嘉磐惠文

5 樓 | 戶

1戶 建築平面圖(套上層樑)

客戶工程變更單

1戶 地坪材質範圍示意平面圖

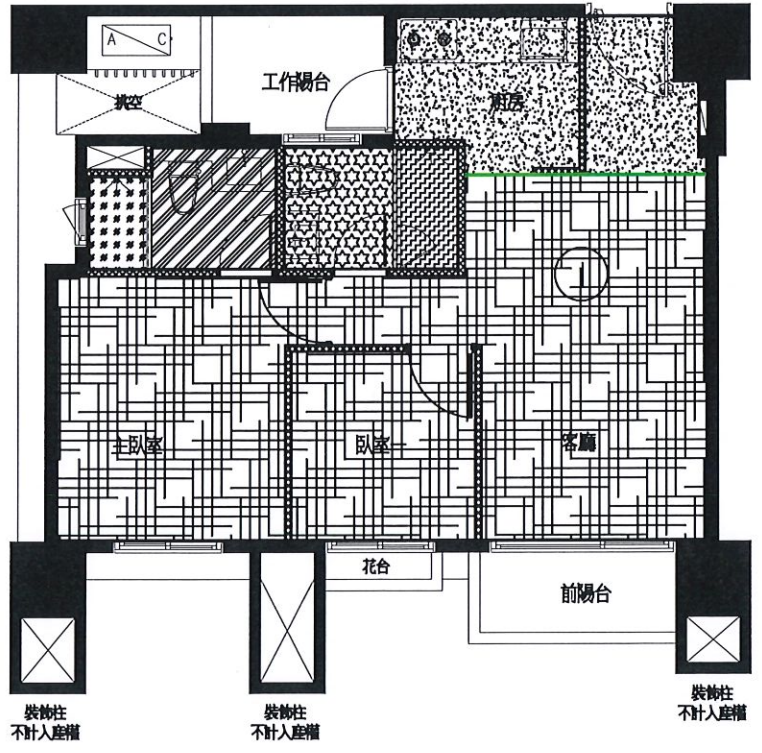
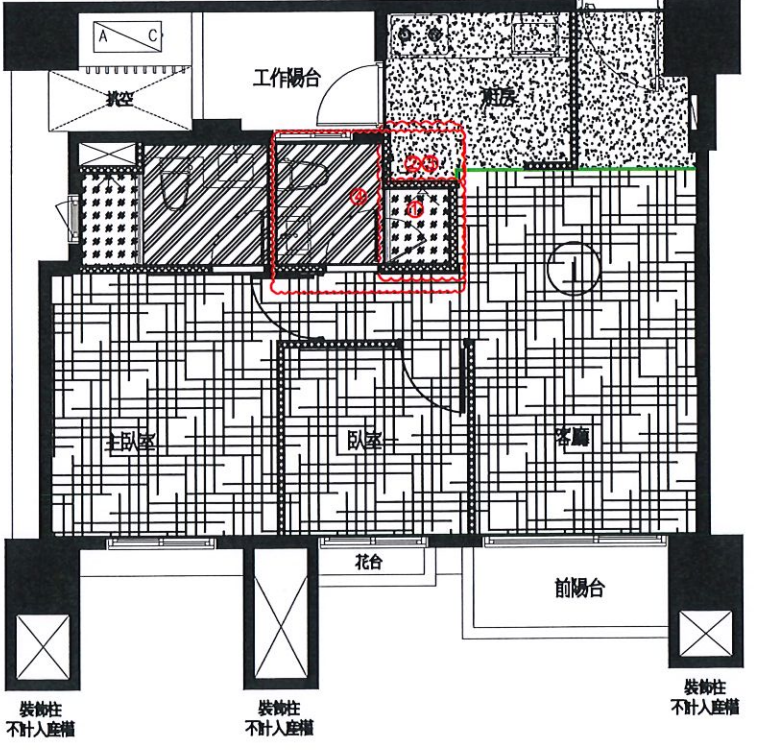
- 1.客浴濕區地坪打底&地磚追減.
- 2.客浴濕區樓上戶降噪追加.
- 3.廚房防振打底&地磚追加.
- 4.客浴地磚變更成同主浴款式.

1戶 天花板範圍示意平面圖(套上層樑)

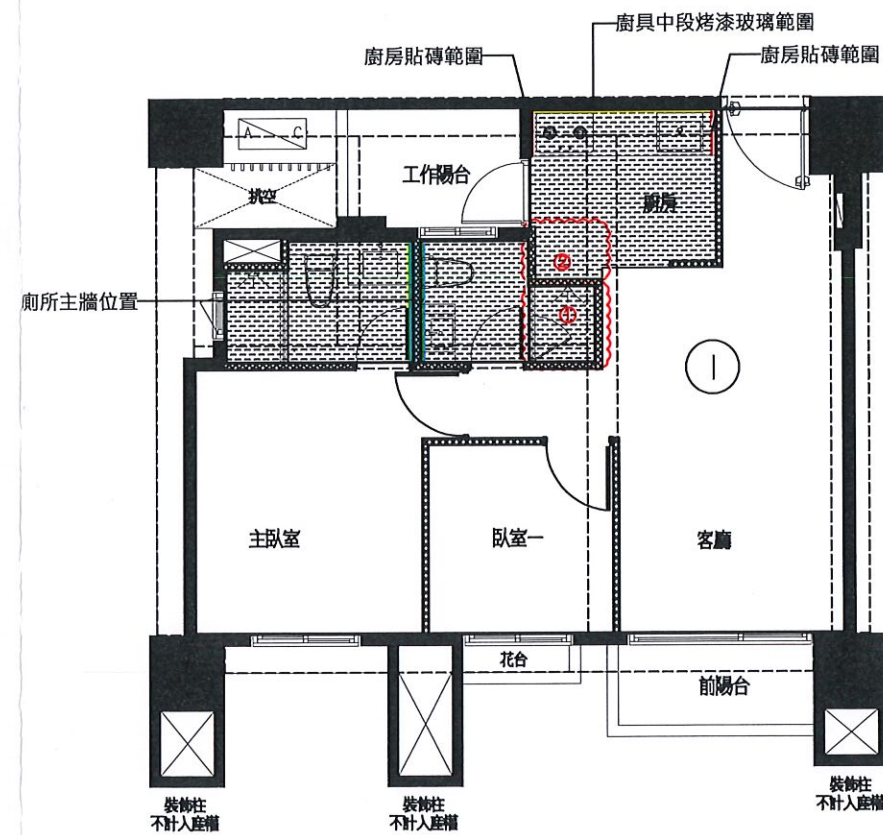
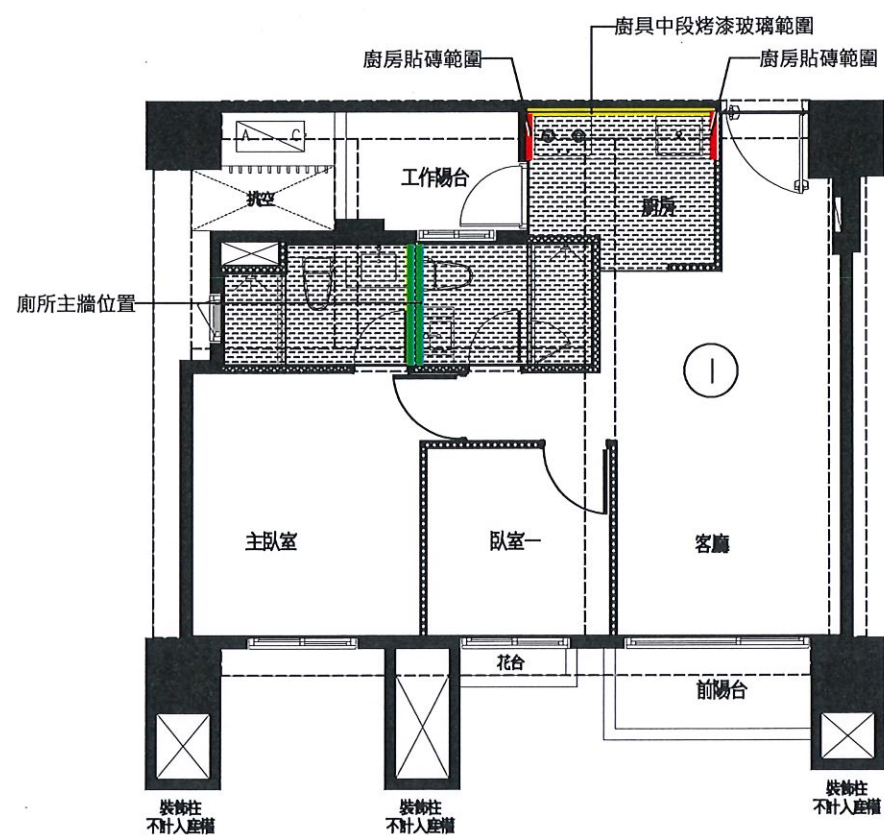
1.客浴濕區天花板/油漆追減
2.廚房天花板/油漆/立板追加

| 戶 插座及弱電位置示意平面圖

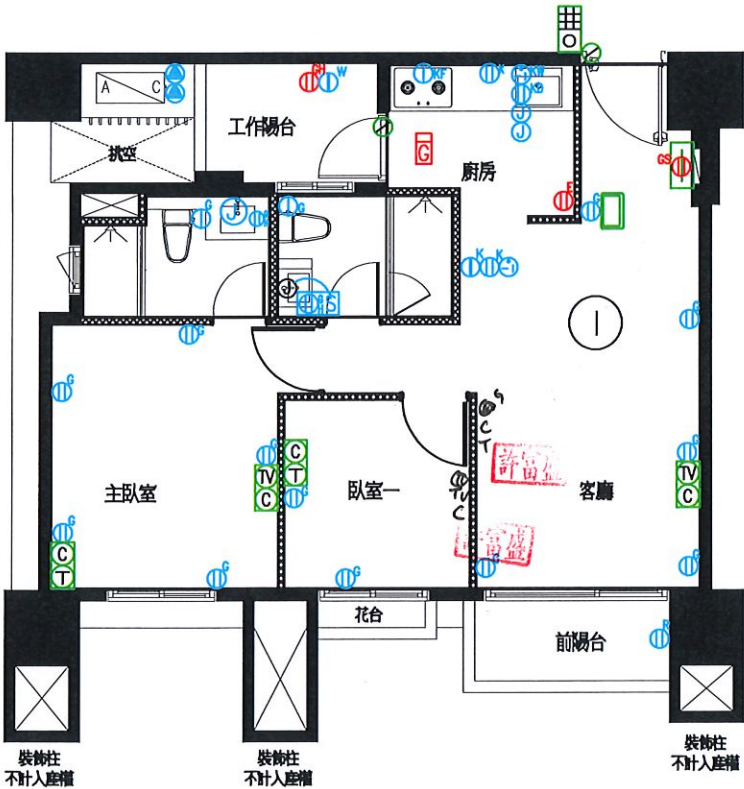
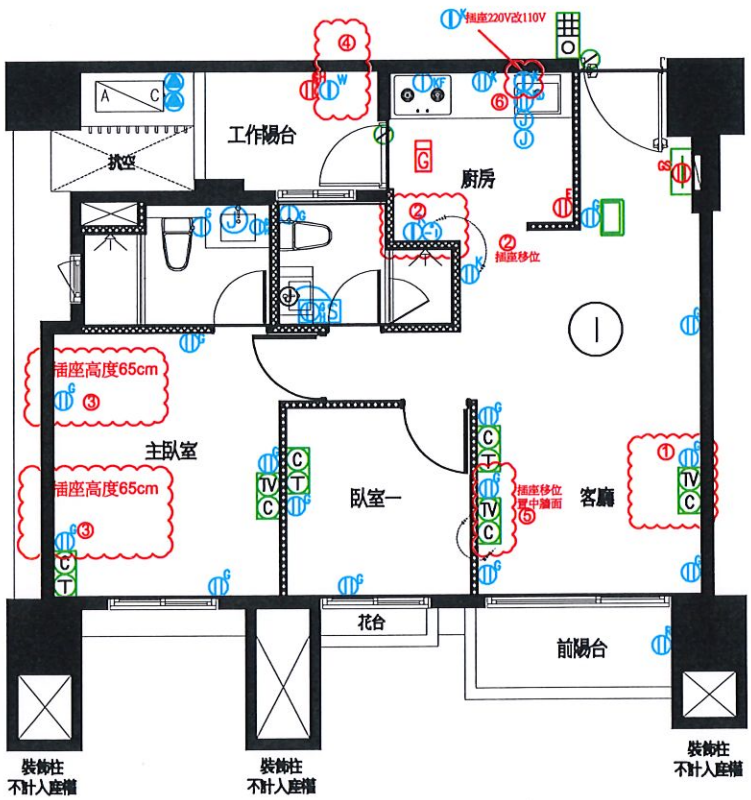
- 1.延伸出線1M. ✓
- 2.廚房專插110V一處移位. ✓
- 2-1廚房專插220V一處移位. ✓
- 3.插座高度65cm. ✓
- 4.洗衣機專用要求為雙孔插座. ✓
- 5.臥室一插座、(Tv、C)移位至客廳(位置牆面至中) ✓
- 6.配合烘碗機、水槽櫃220V專用插座改為110V ✓

| 戶 電燈開關及迴路示意圖(套上層樑)

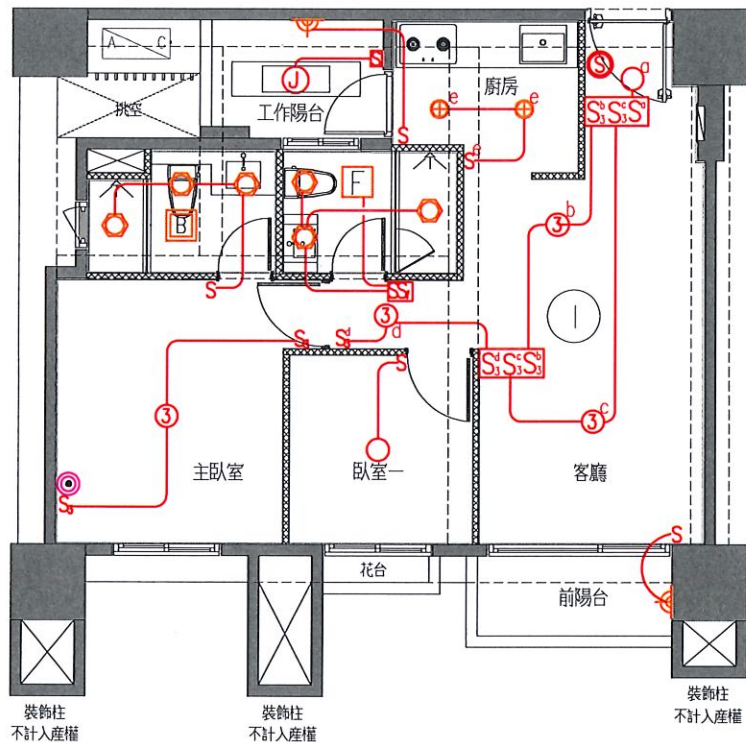
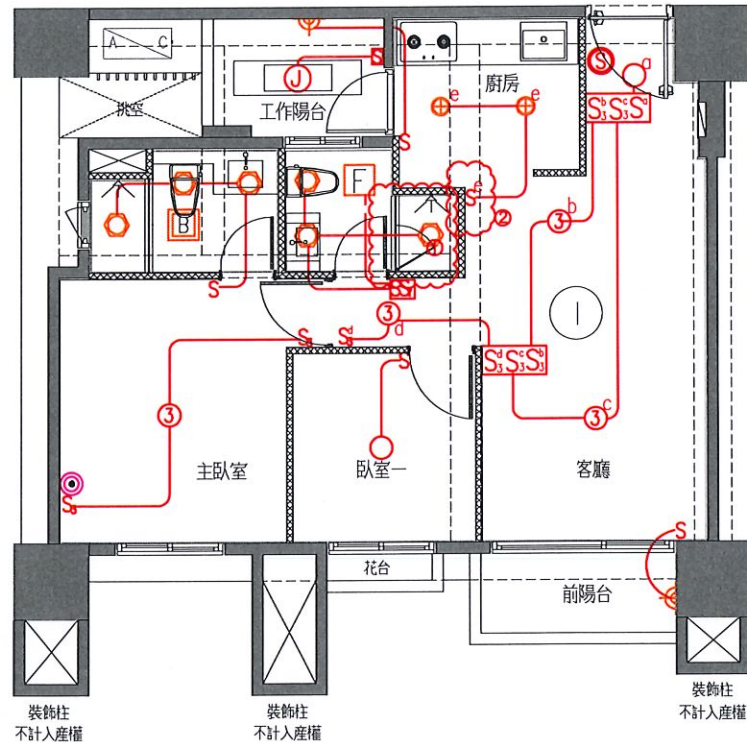
- 1.客浴濕區燈移位.
- 2.廚房開關移位.

1戶 給水示意平面圖

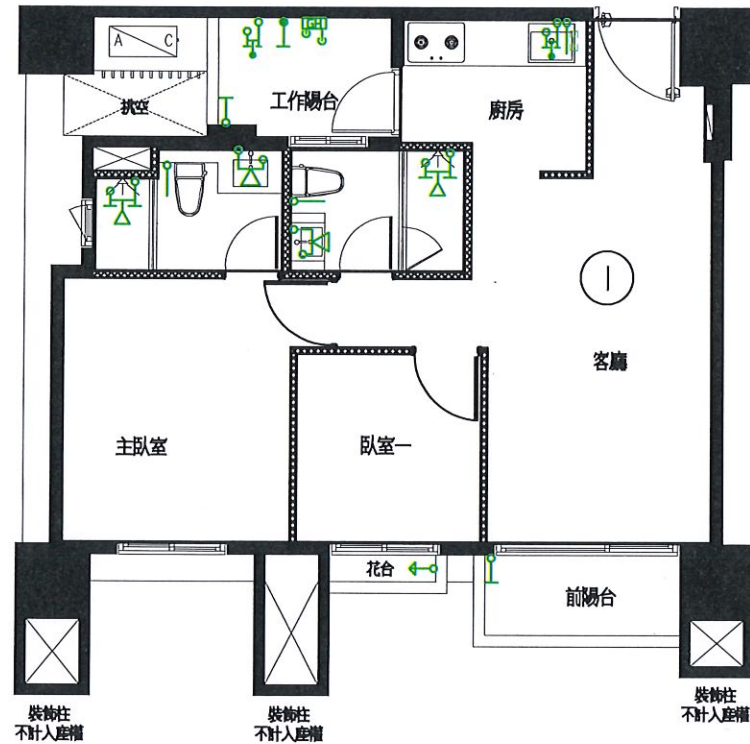
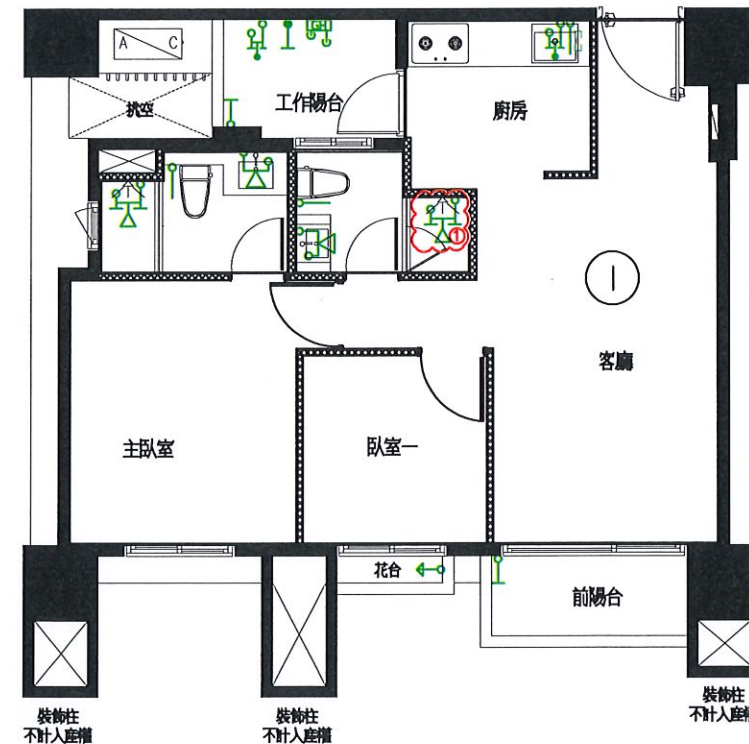
1.客浴濕區冷熱出水口移位

1 戶 排水示意平面圖(套下層樑)

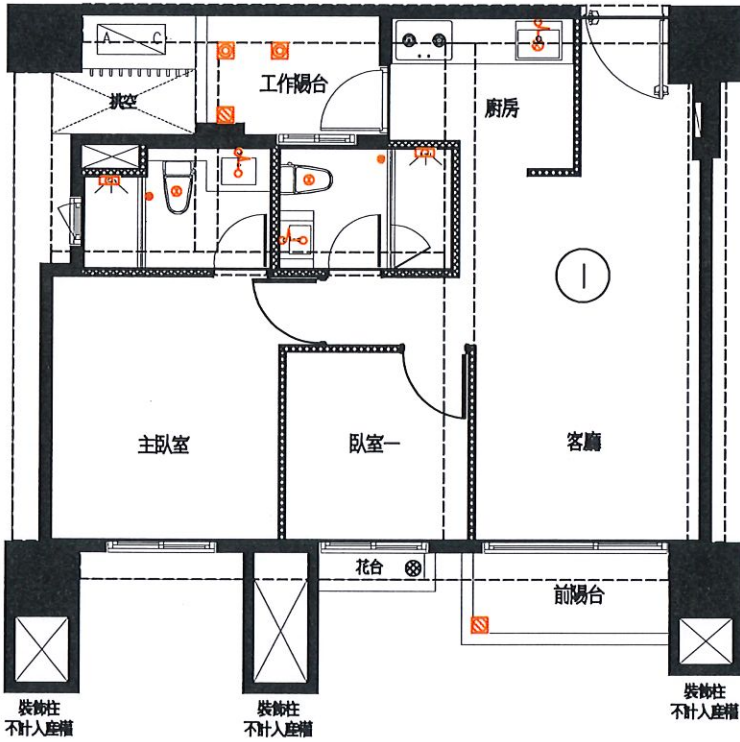
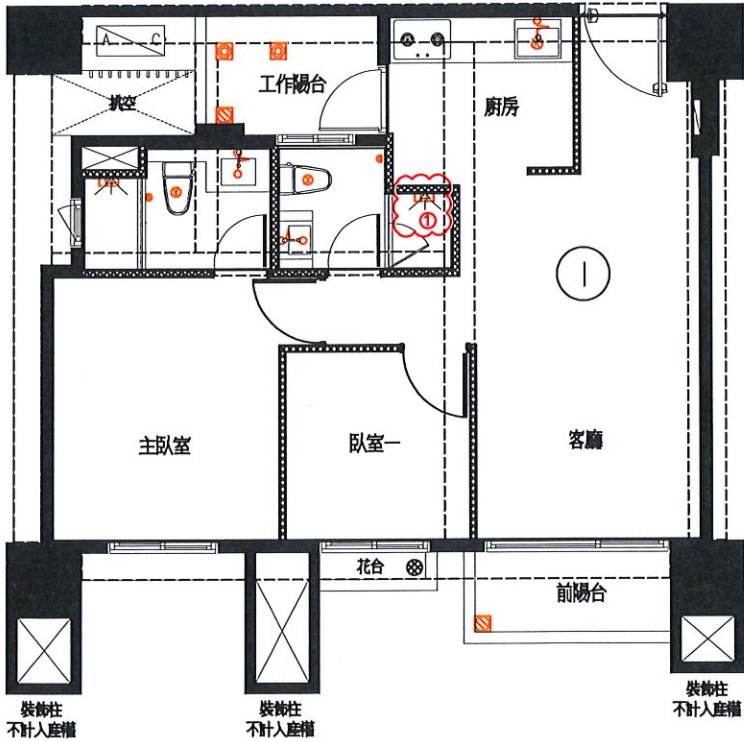
1.客浴濕區落水頭移位。
